CONCOURS D'ARCHITECTURE POUR LES EQUIPEMENTS SPORTIFS DU FUTUR CENTRE D'ENSEIGNEMENT SECONDAIRE SUPERIEUR ET POUR UNE MAISON D'ETUDIANTS, A LA CAMPAGNE DES CEDRES A LAUSANNE

RAPPORT DU JURY

OCTOBRE 1989

Jules et Jim

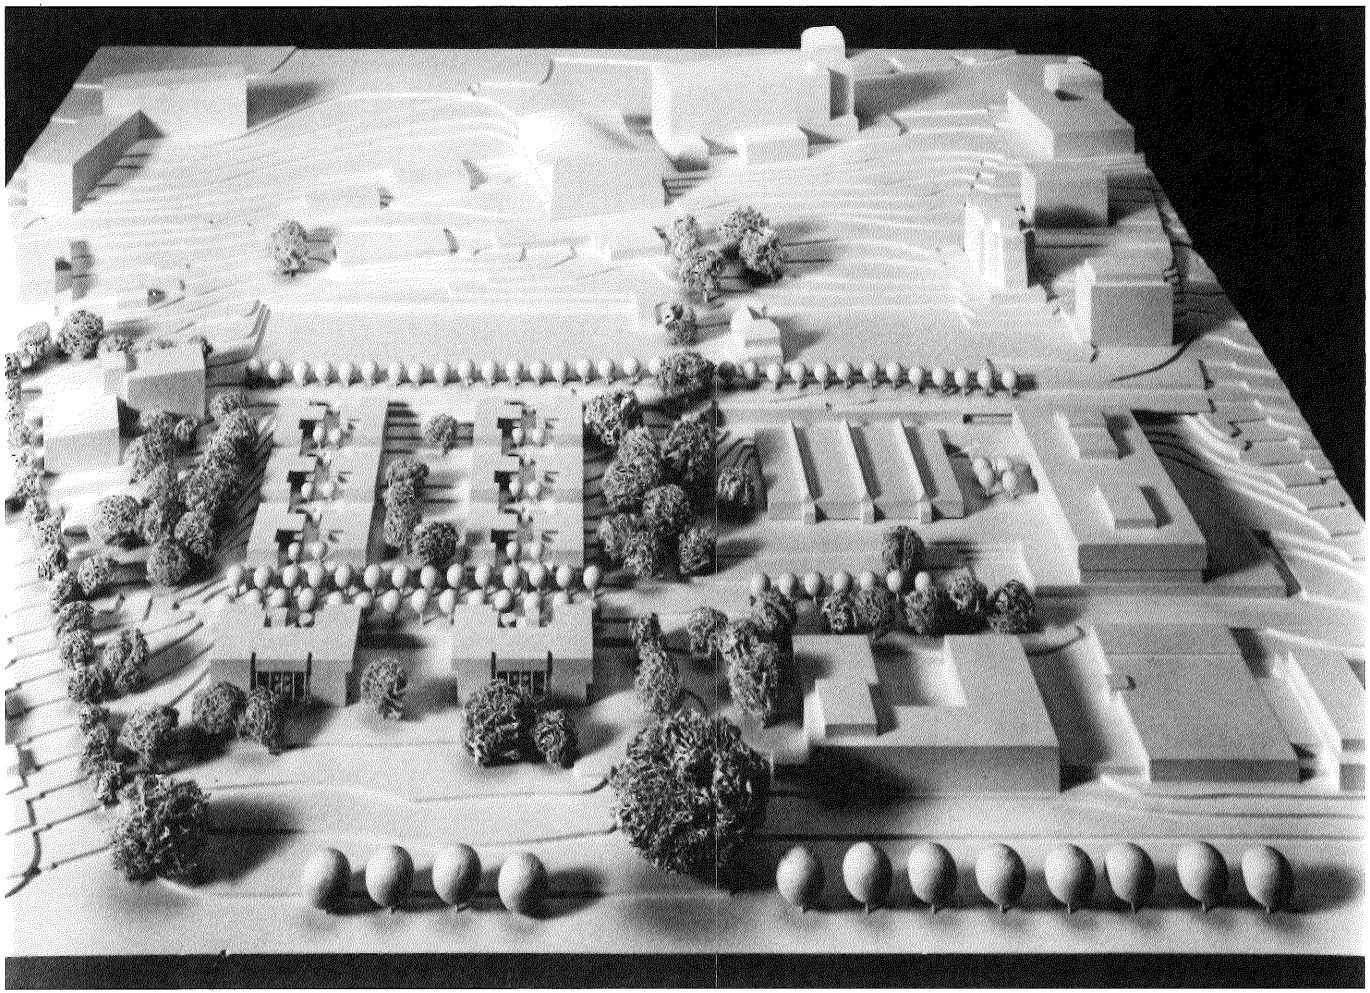
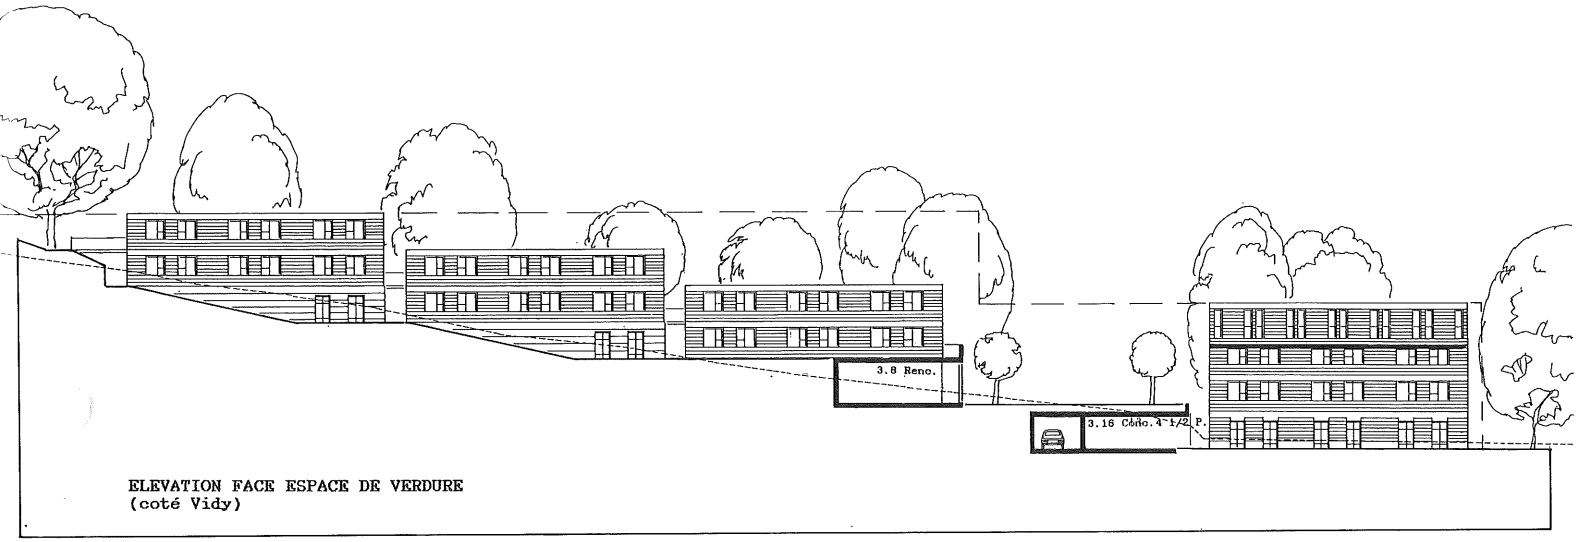
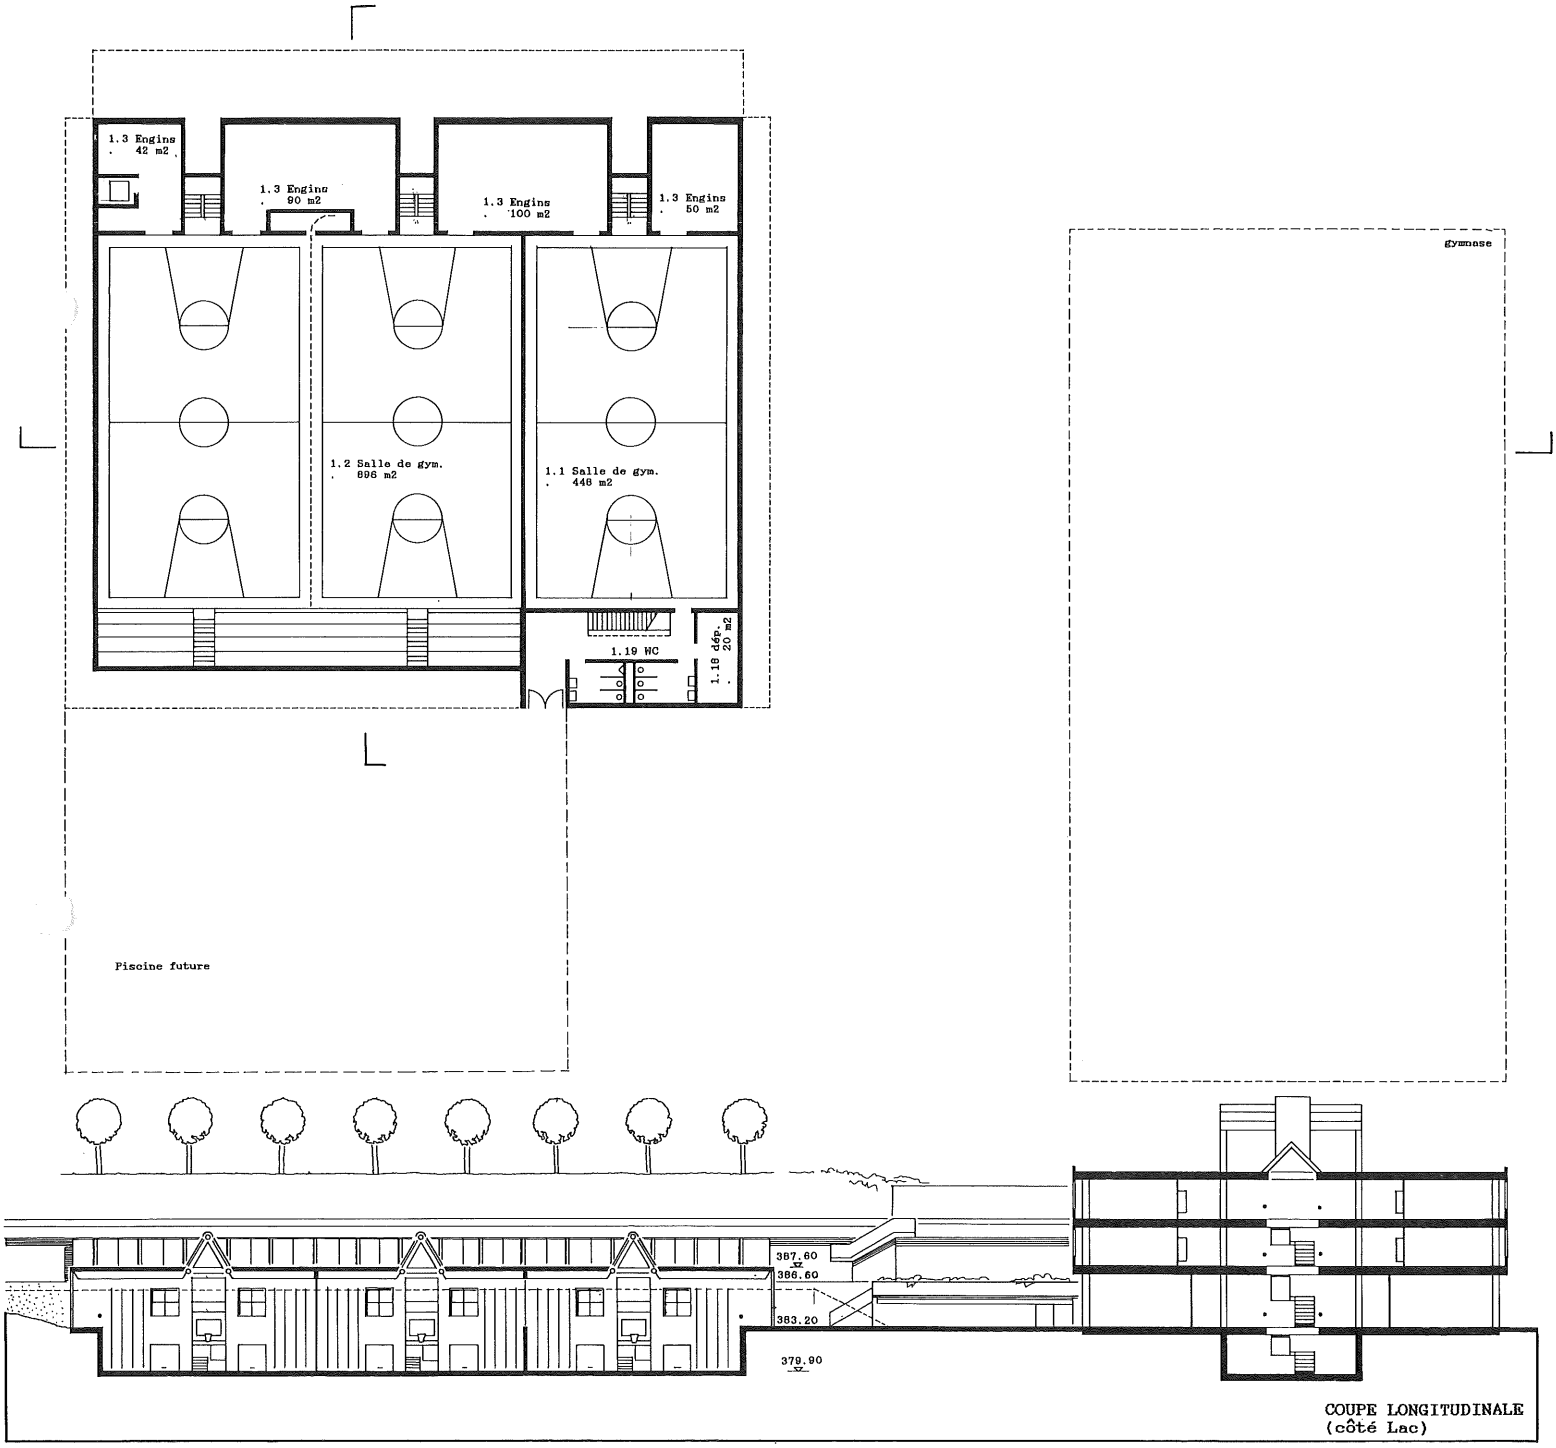
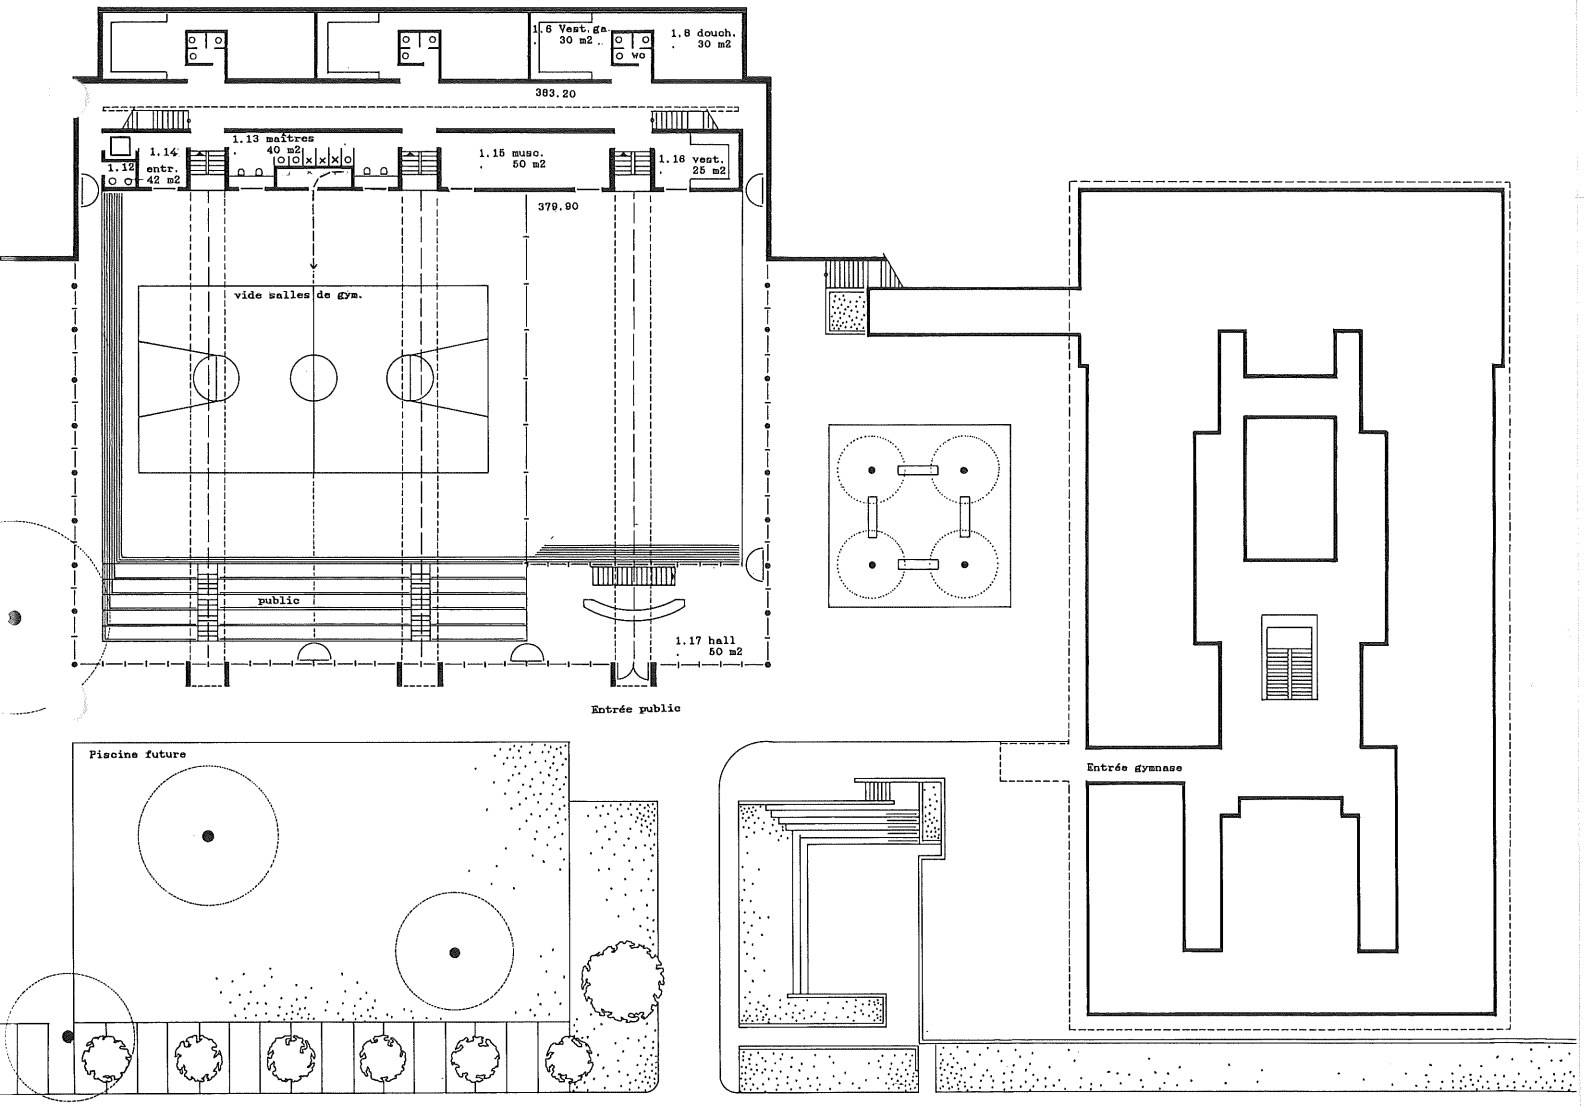
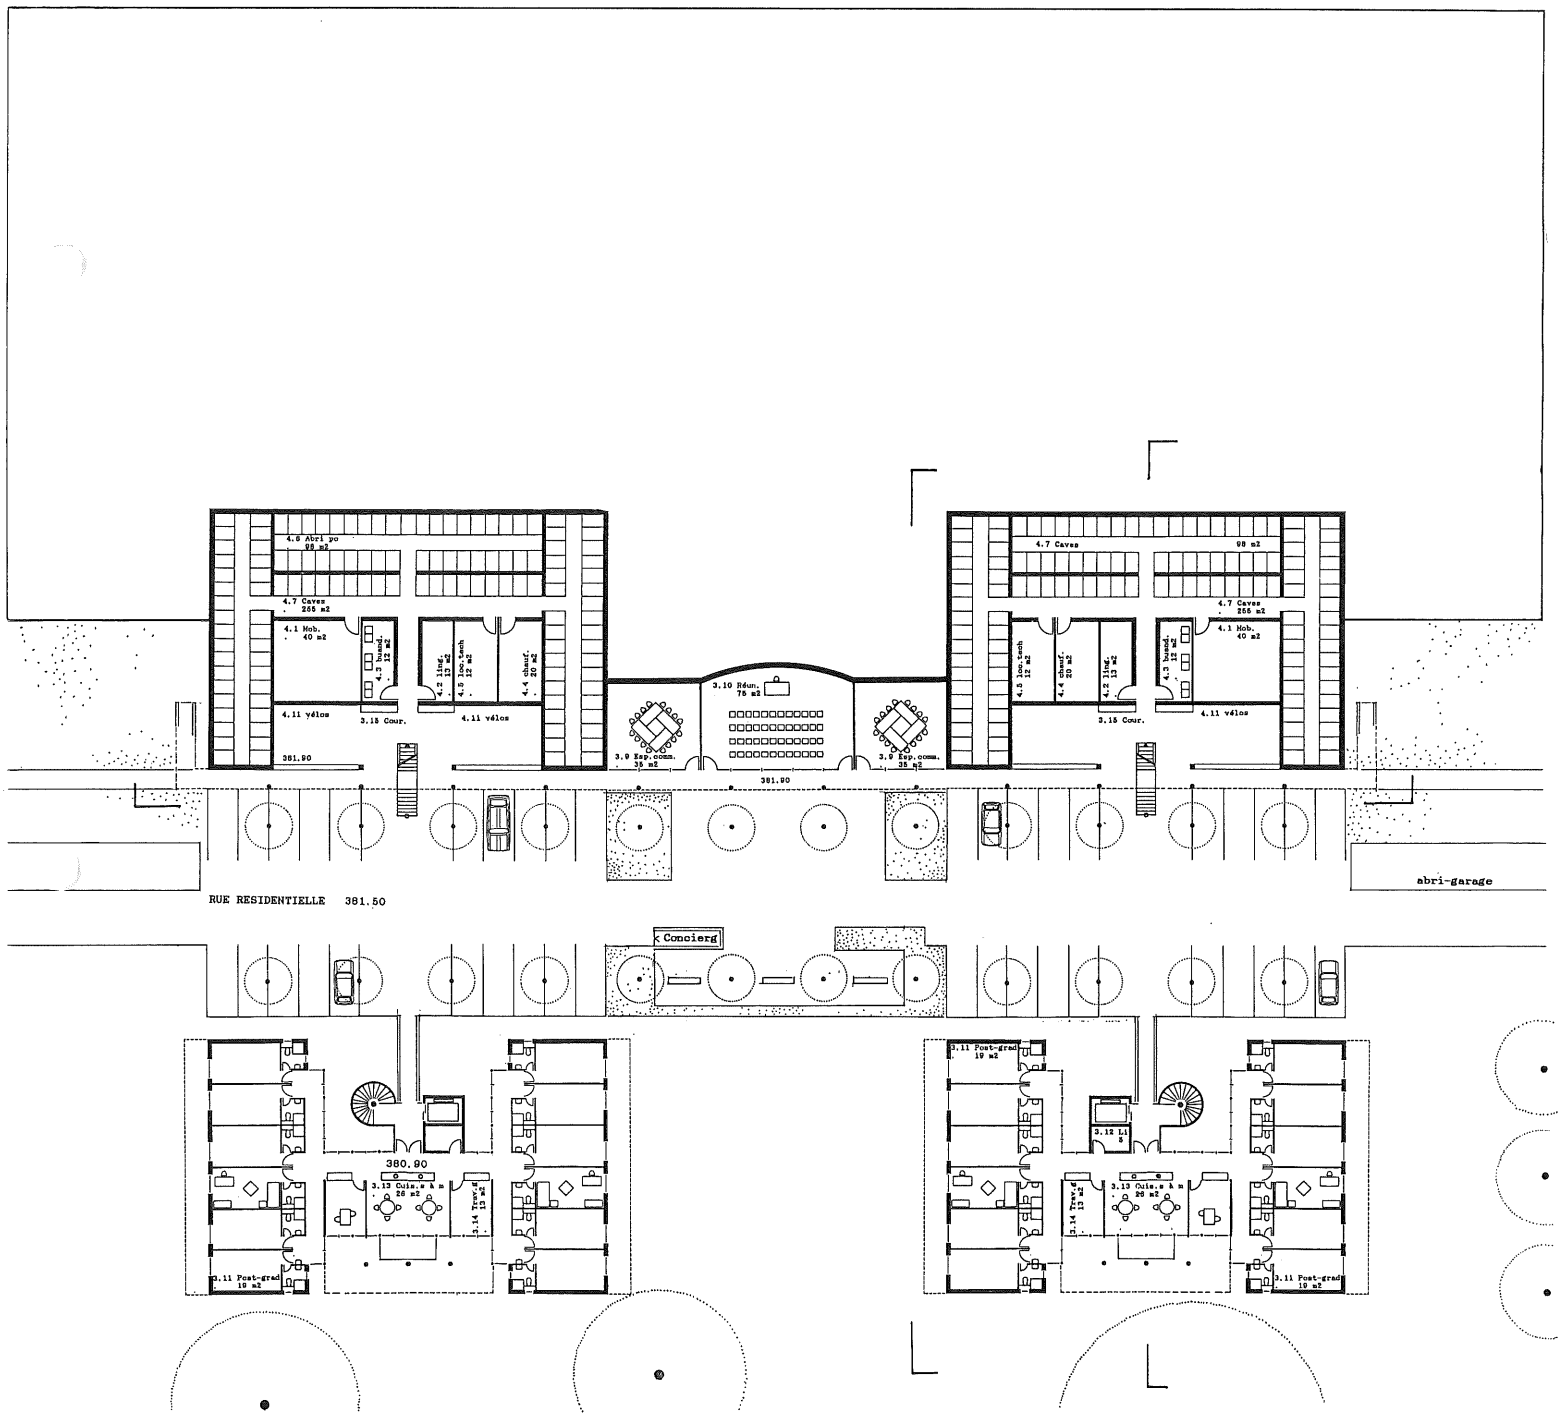
Le projet fait partie de la famille de ceux qui occupent la pente perpendiculairement aux courbes de niveau, mais en plus il se caractérise par une contraction des parties en deux "blocs" qui cascadent en suivant la pente, ce qui permet de réduire l'occupation en plan du terrain tout en diminuant, en coupe, l'impact des constructions.

Les cascades se terminent sur la rue résidentielle et sont contre-balancées vers le sud par les deux blocs des post-gradués, un peu monumentaux.

Les groupements de chambres assurent à la fois la privacité et le calme pour les chambres et des bonnes conditions pour la vie communautaire, aussi bien intérieure qu'en plein air. Les espaces extérieurs ne sont pas ambigus quant à leur caractère plus ou moins public.

L'axe principal de distribution est-ouest, que l'on retrouve dans plusieurs projets, traité ici en rue résidentielle, présente une échelle et une économie de moyens convainquants. Il offre des possibilités réelles de rencontres. On peut regretter le traitement pas très convaincant du niveau 0, notamment en ce qui concerne les post-gradués, ainsi que l'emplacement des locaux communautaires et d'appartement du concierge.

L'accès de la salle de gymnastique est judicieusement, aussi bien pour les élèves que pour le public; elle souffre toutefois d'être tellement enterrée aussi bien par l'absence de vues directes au niveau des utilisateurs, ce qui est regrettable dans pareil site, que sous l'aspect du rapport des volumes par rapport au gymnase.

De façon générale, ce projet occupe le terrain de façon économe. La réserve pour la piscine est astucieuse.
